**TRATTA A.V. /A.C. TERZO VALICO DEI GIOVI  
PROGETTO ESECUTIVO**

**GALLERIA ARTIFICIALE POZZOLO DAL KM 40+794,00 AL KM 42+778,80  
Relazione di "parere di compatibilità" fra Progetto Esecutivo e Progetti  
dirisoluzione delle interferenze redatti da Enti proprietari/gestori**

COMMESSA	LOTTO	FASE	ENTE	TIPO DOC.	OPERA/DISCIPLINA	PROGR.	REV.
I G 5 1	0 2	E	C V	R O	G A 1 M 0 X	0 0 1	A

Figura 1. Interferenze linee elettriche zona scavo cut& cover

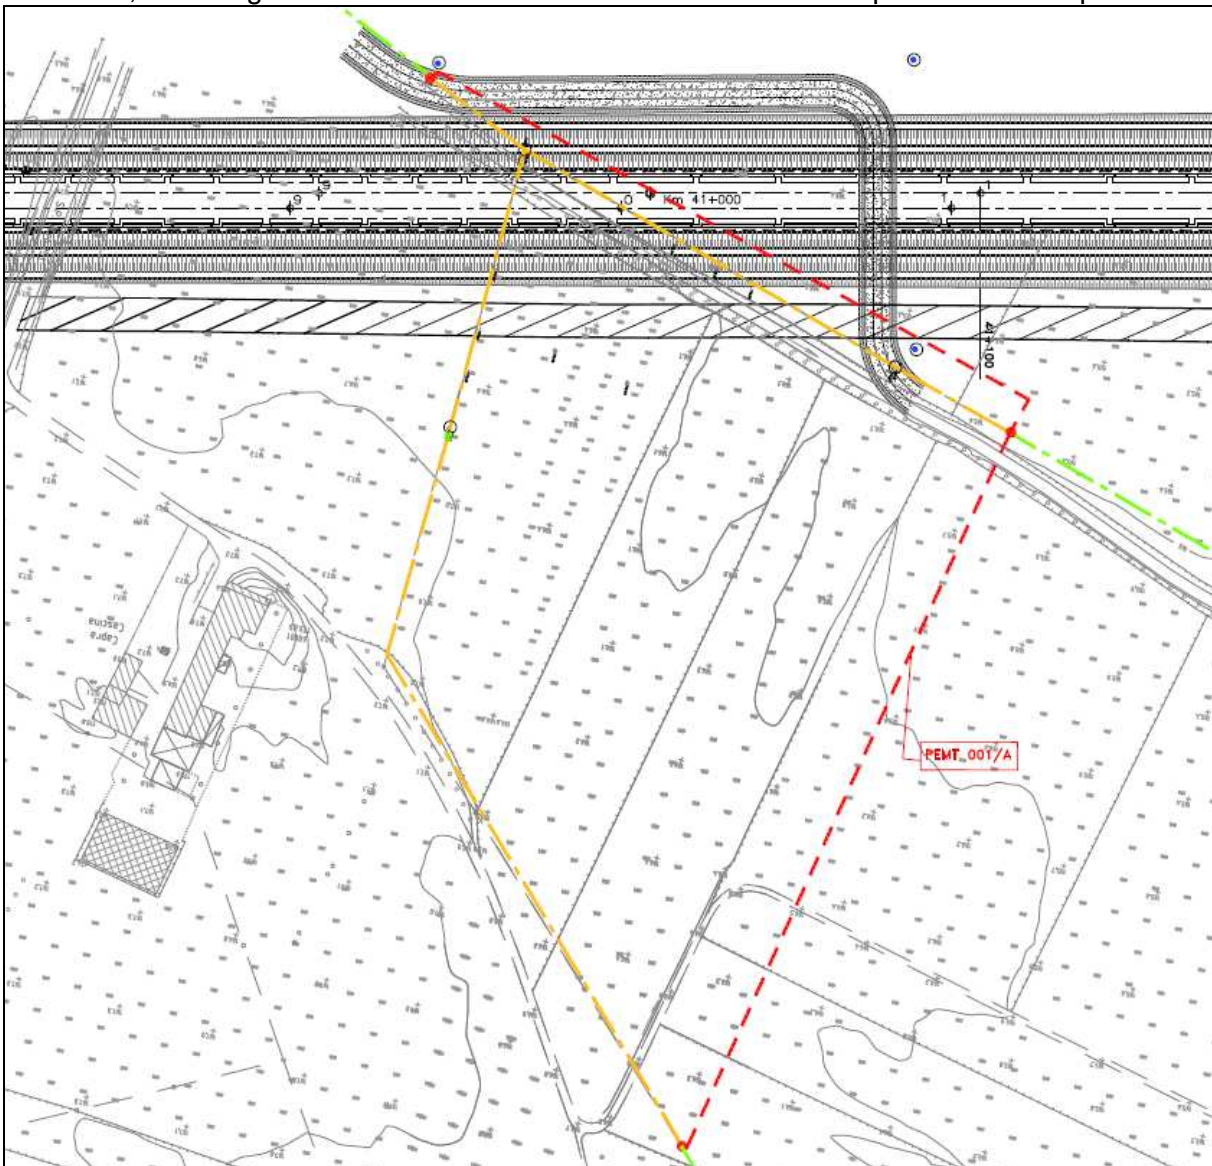
E' prevista una nuova linea in sotterraneo MT in sostituzione della linea cavo aereo MT/BT esistente, da collegarsi con le linee MT/BT aeree esistenti in corrispondenza della pk 41+000 circa

**Figura 2. Interferenze linee elettriche zona scavo fra diaframmi**

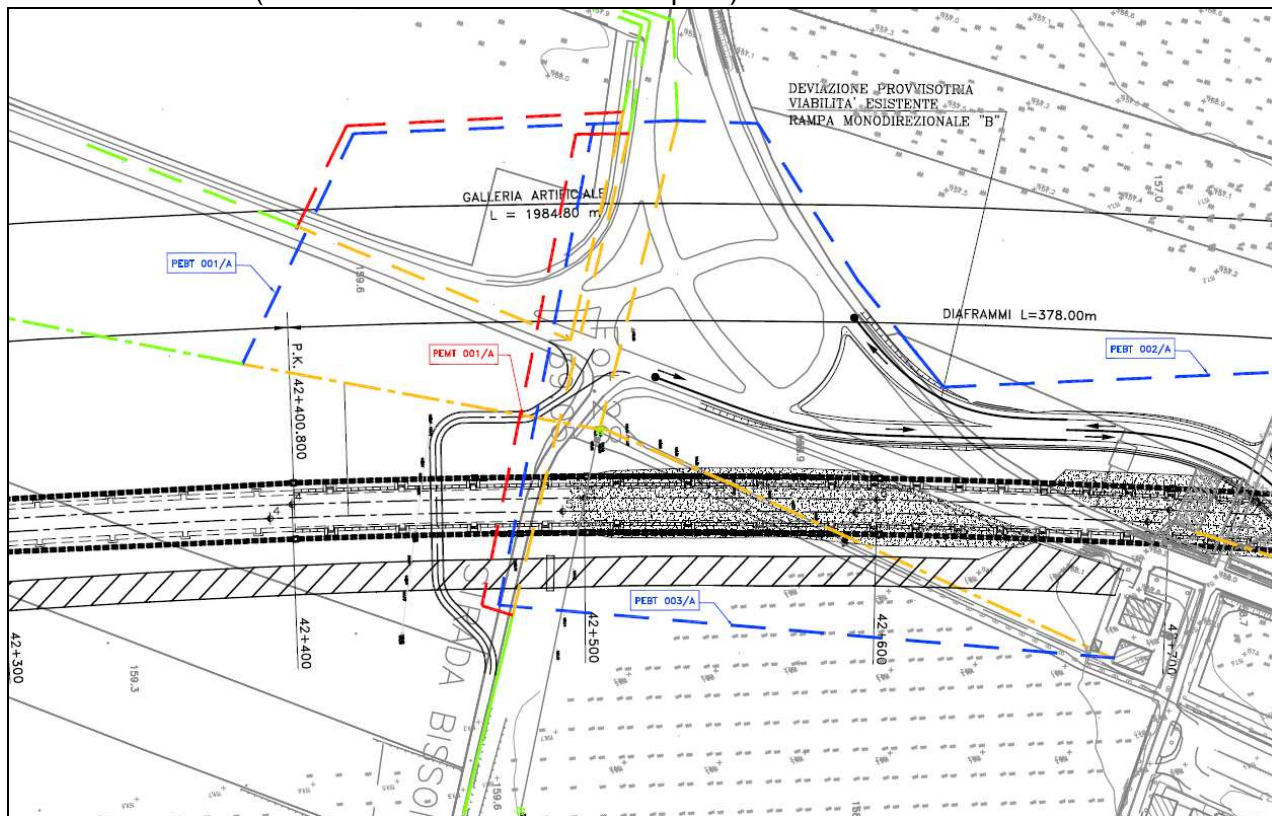
Nella zona è presente un'interferenza in corrispondenza della viabilità alla pk 42+470 circa (linea sotterranea MT/BT recupero) e 42+580circa (linea in cavo aereo MT/BT recupero) e fra le zone 42+700 e 42+800 (linea in cavo aereo MT/BT recupero)

Alla progressiva 42+470 circa la linea esistente viene sostituita da una nuova linea interrata MT

La linea alla progressiva 42+580 circa viene eliminata, e sostituita da una linea sotterranea BT che passa in adiacenza alla precedente interferenza per poi correre all'utenza parallelamente alla linea in progetto. Occorre prevedere che la l'utenza venga mantenuta connessa, ovvero la realizzazione dei diaframmi dovrà venire anticipata per la zona 42+470 per poi eseguire lo spostamento delle linee in tale progressiva e permettere poi l'interruzione della linea in corrispondenza della pk 42+580 circa.

Le linee nell'area fra le progressive 42+700e 42+800 vengono eliminate, in quanto non risulta più presente il fabbricato che andavano a servire.

**Figura 3. Interferenze linee telefoniche zona scavo cut& cover**

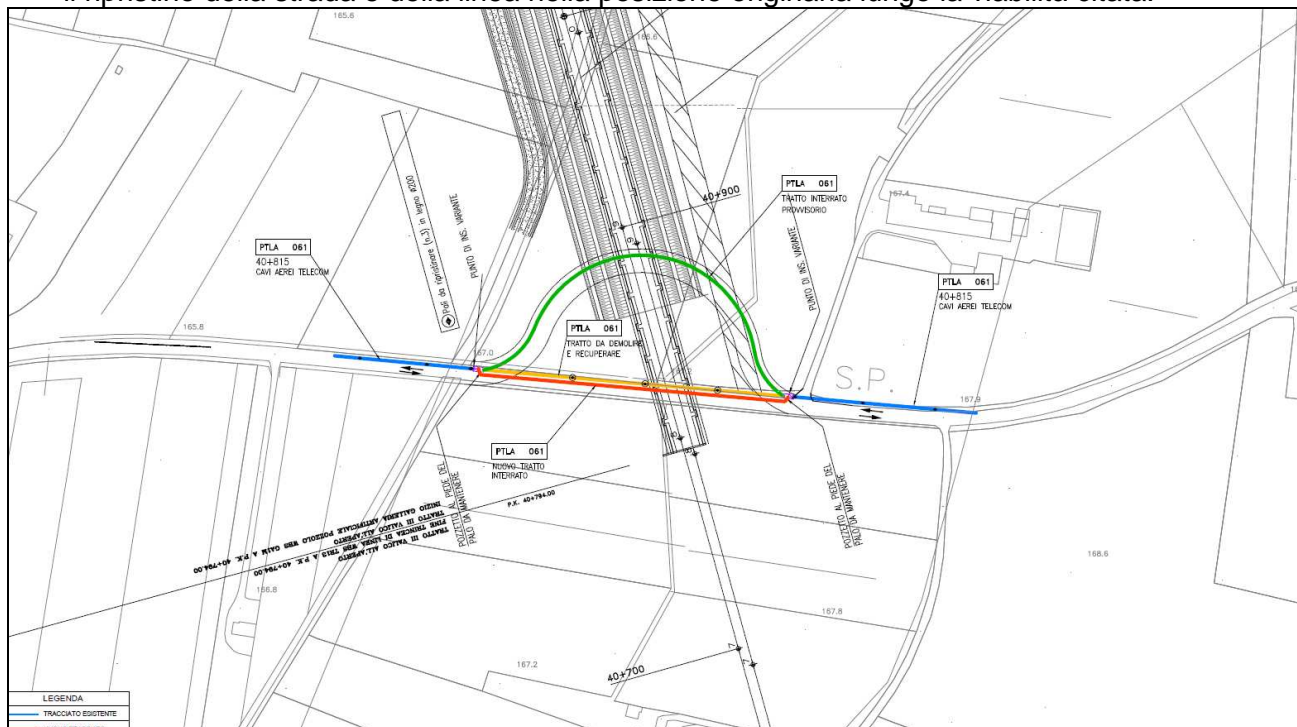
Nella zona risulta presente un'interferenza in corrispondenza della deviazione stradale alla pk 40+820.

- lo spostamento della linea lungo la deviazione provvisoria della strada;
- la demolizione della strada e della linea esistente;
- il ripristino della strada e della linea nella posizione originaria lungo la viabilità citata.

Figura 4. Interferenze linee telefoniche zona scavo fra diaframmi

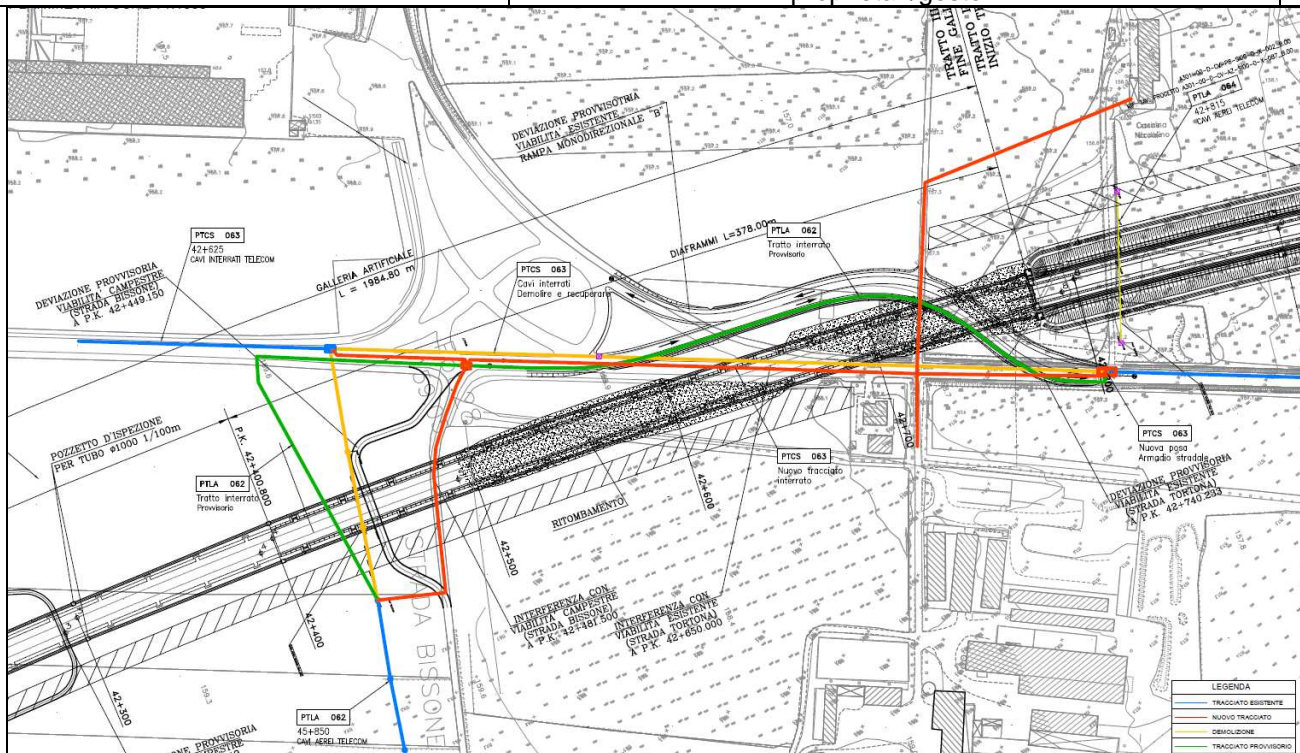
Nell'area della tratta fra diaframmi, fra le progressive 42+400 e 42+800 risultano presenti una serie di interferenze, relative alla linea telefonica interrata, cavi in rame + fibra ottica, posta in banchina della SS Lomellina e linea aerea in rameposta a lato della strada Bissone interferenti con la realizzazione della linea ferroviaria Alta Velocità Milano - Genova.

L'interferenza lungo strada Bissone prevede una deviazione temporanea in una zona esterna alla viabilità temporanea, in quanto la linea passa proprio in corrispondenza della viabilità temporanea, per poi portare in via definitiva la linea lungo la viabilità nella sua configurazione finale ripristinata.

Lungo la SS Lomellina è prevista una deviazione temporanea che richiede la realizzazione dei diaframmi e dei solettoni nella tratta terminale della galleria (lato imbocco). Tale prescrizione non risulta un vincolo realizzativo, in quanto vi è una certa libertà per la fasizzazione delle pannellature e dei getti. La fase finale prevede il ripristino della linea lungo la SS 211 della Lomellina e l'attraversamento in corrispondenza dell'incrocio l'agriturismo presente lungo la strada.

Nell'area, quindi, la fasizzazione dei diaframmi ed i getti del solettone superiore dovranno tenere conto della presenza di tali interferenze in accoppiamento con le altre interferenze presenti nell'area.

**Figura 5. Interferenze gas e acqua nella tratta iniziale dell'opera**

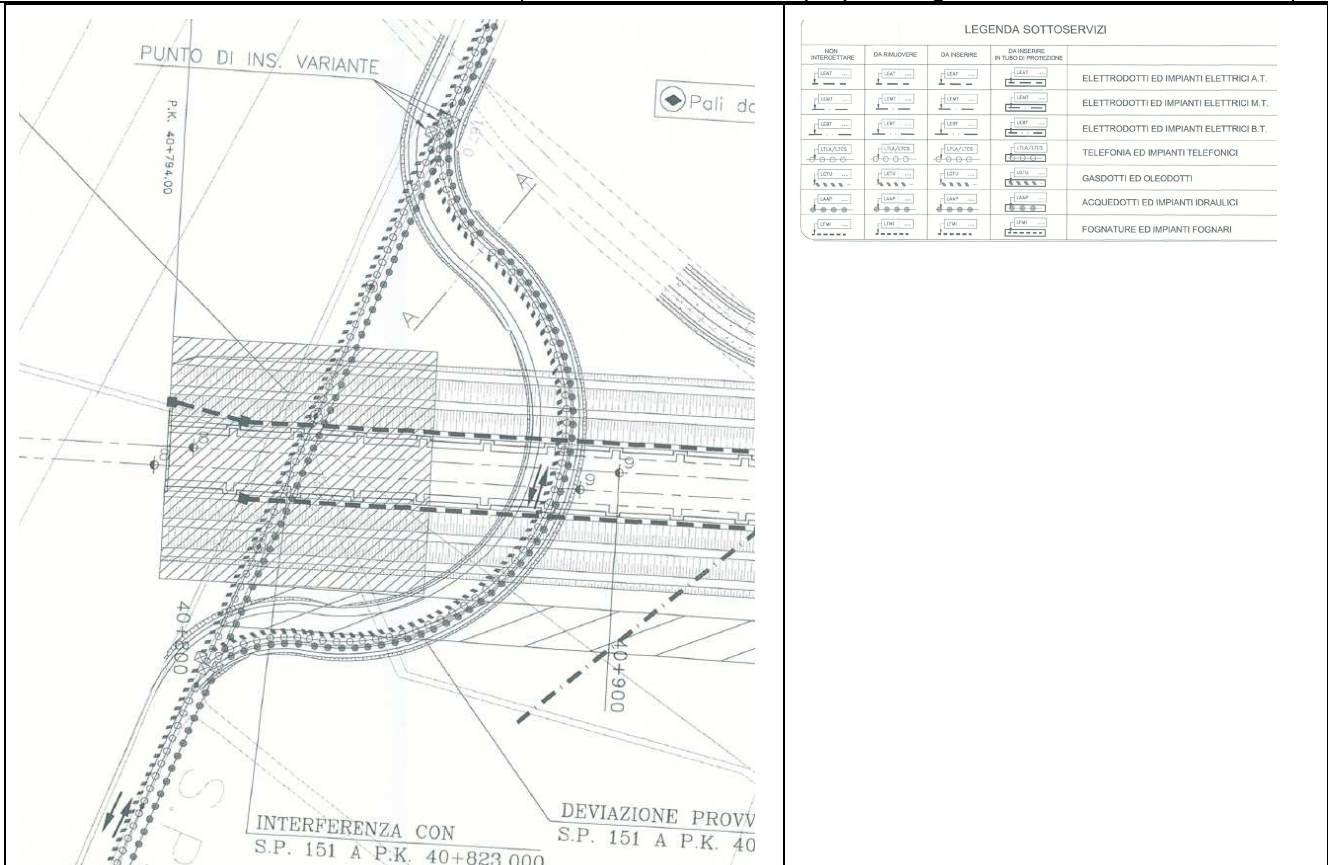
Nella zona risulta presente un'interferenza in corrispondenza della deviazione stradale alla pk 40+810 circa.

- Gasdotto (PTGU060): tubo acciaio DN65+ tubo di protezione acciaio DN125 (rivestiti in polietilene), con prese manometriche agli estremi della deviazione e prese di segnalazione di gas;

In sintesi, l'ente gestore ha fornito una valutazione economica dell'intervento PTGU060, accettando in sintesi la proposta progettuale di PD che prevedeva lo spostamento temporaneo con la deviazione stradale.

**Figura 6. Interferenza acquedotto alla pk 41+940**

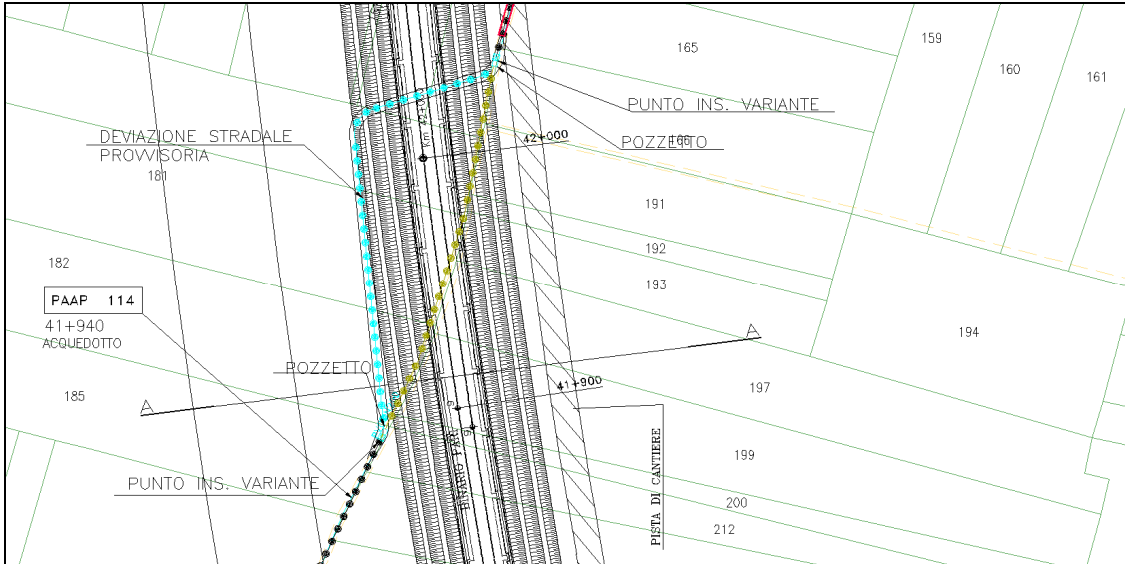
- Acquedotto (PAAP113): tubo DN63 in PVC e tubo di protezione in acciaio DN125, con pozzetti di scarico e pozzetti di inserimento in variante;
- Acquedotto (PAAP114): tubo DN200 in PVC, con pozzetti di scarico e pozzetti di inserimento in variante.
-

**Figura 7. Interferenza fognatura alla pk 42+250**

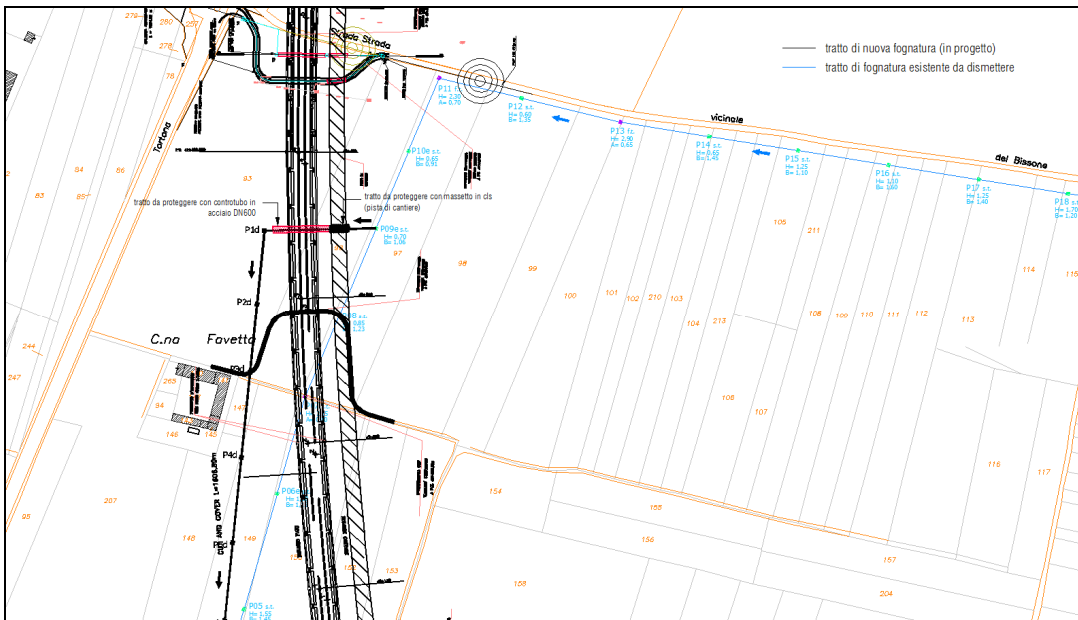
Risulta nell'area presente una fognatura che dovrà subire una deviazione, prevedendo inoltre un tratto da proteggere con controtubo in corrispondenza del passaggio alla pk 42+350.

**Figura 8. Interferenza acquedotto alla pk 42+480**

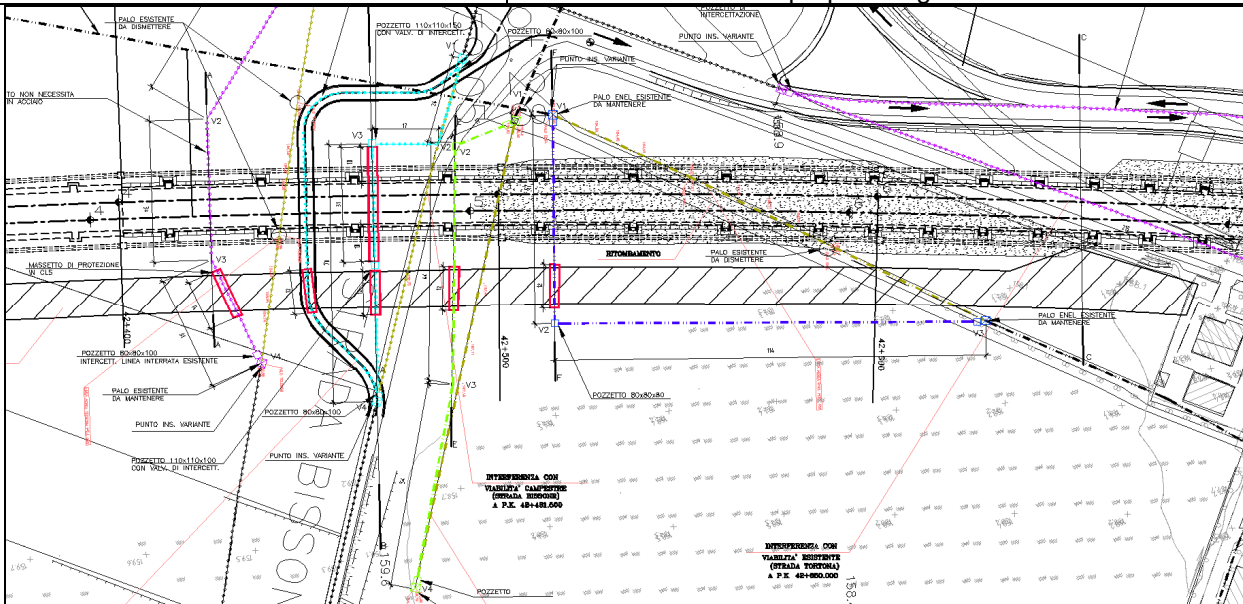
Nell'area della tratta fra diaframmi, in corrispondenza dell'interferenza con strada del Bissonne è presente una condotta dell'acquedotto DN115.

L'operazione di spostamento temporaneo e poi il ripristino lungo la strada andrà condotta in concomitanza delle fasi di spostamento della strada e degli altri servizi presenti nella zona.
